玄海原子力発電所 3号機及び4号機 海水ポンプ取替工事
設計及び工事計画変更認可申請の概要について

2021年4月6日
九州電力株式会社

【海水ポンプ取替前後 概要図】

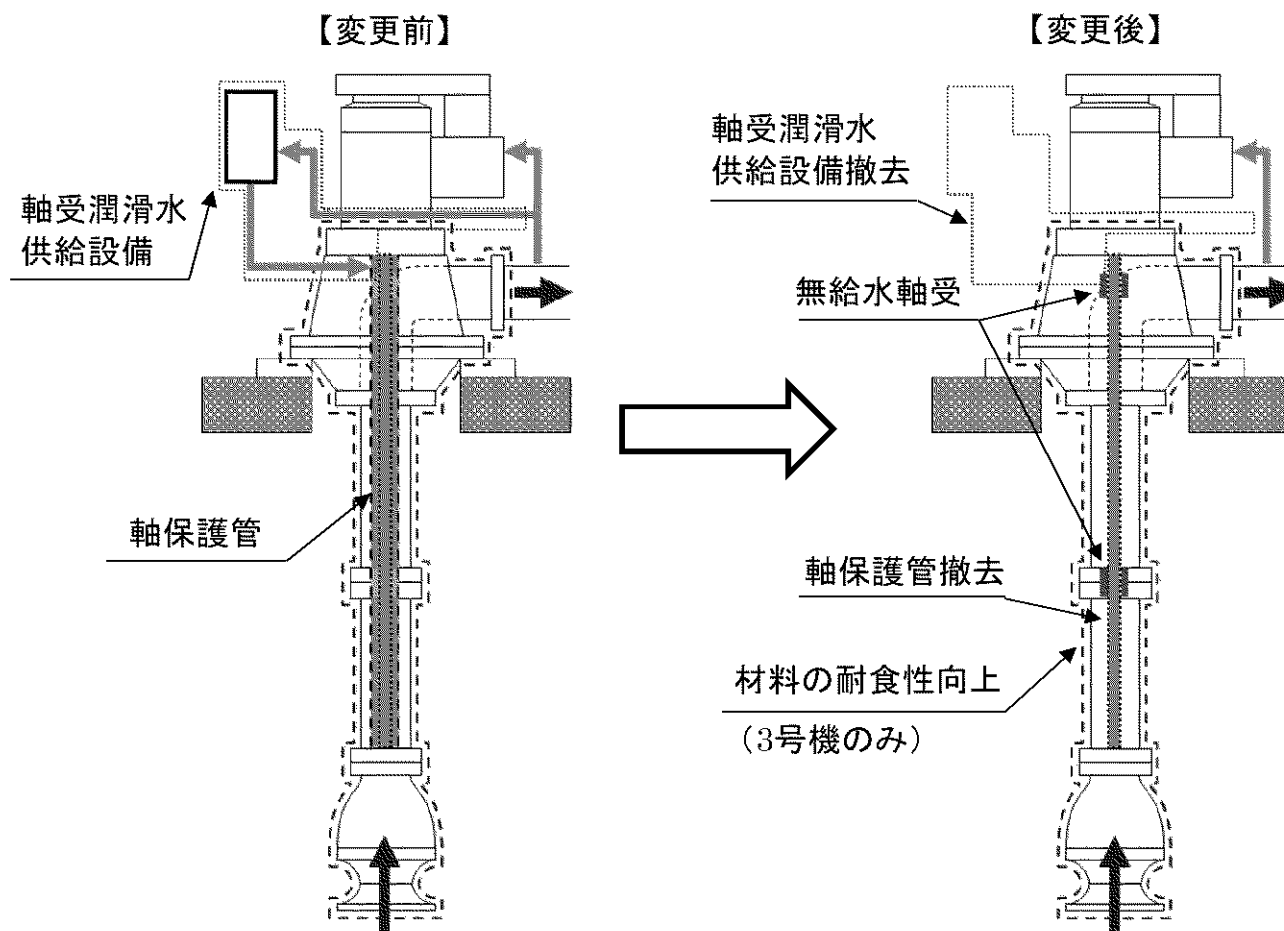
玄海原子力発電所3,4号機の海水ポンプについて、海水ポンプエリアの防護壁設置に伴う運転・保守スペースの確保及びポンプ再起動時の信頼性向上を目的として、軸保護管及び軸受潤滑水供給設備が不要な無給水軸受を採用した海水ポンプへの取替を行う。

また、3号機については耐食性に優れた材料への変更を行う。

海水ポンプの取替前後の主な変更点について、以下に示す。

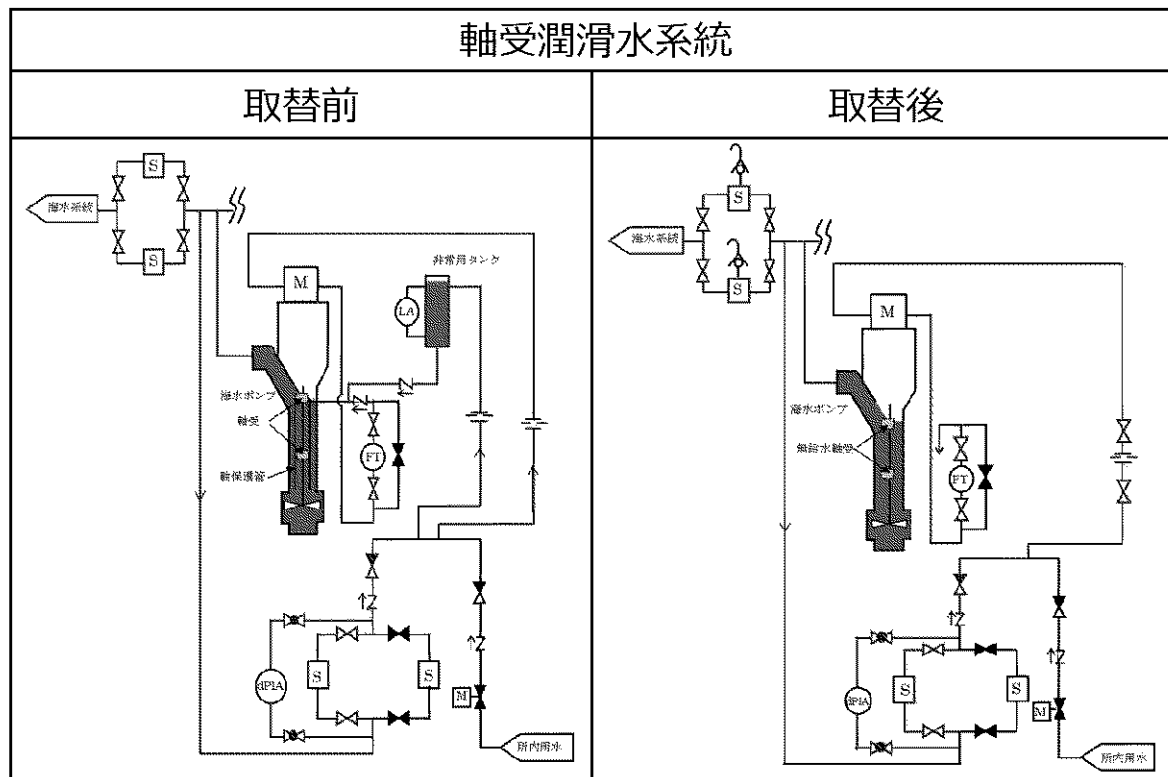
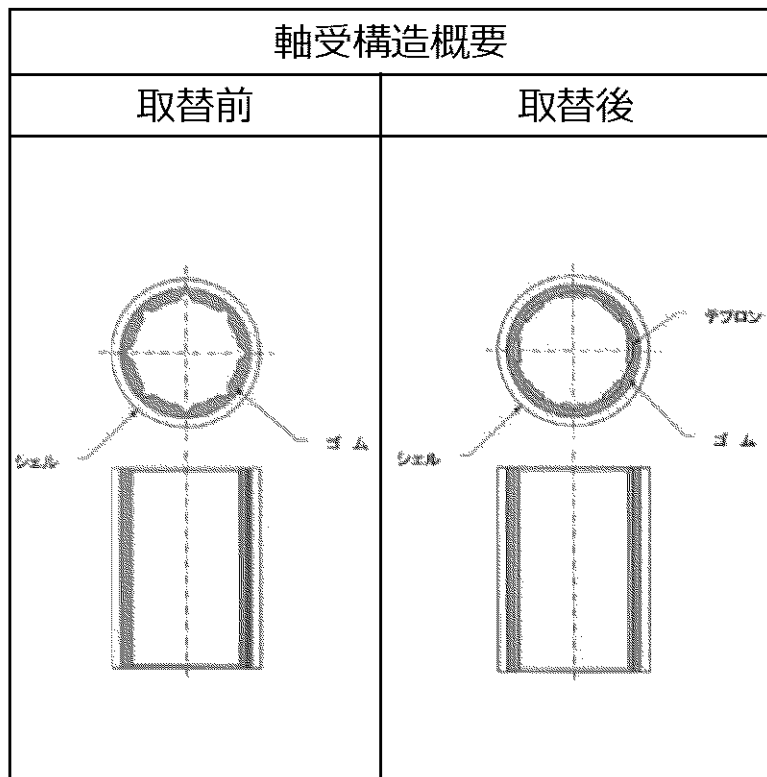
変更内容		取替前	取替後
無給水軸受の採用	起動時の軸受潤滑が不要となるため、軸保護管及び軸受潤滑水供給設備の撤去	ゴム軸受	無給水軸受
ケーシング材料の変更（3号機）	更なる安全性の向上を目的に耐食性の優れた材料に変更 ※材料の比重が大きくなることにより、海水ポンプの重量増。4号機は既に耐食性に優れた材料を採用しているため、重量変更なし。	SCS13	GSCS16
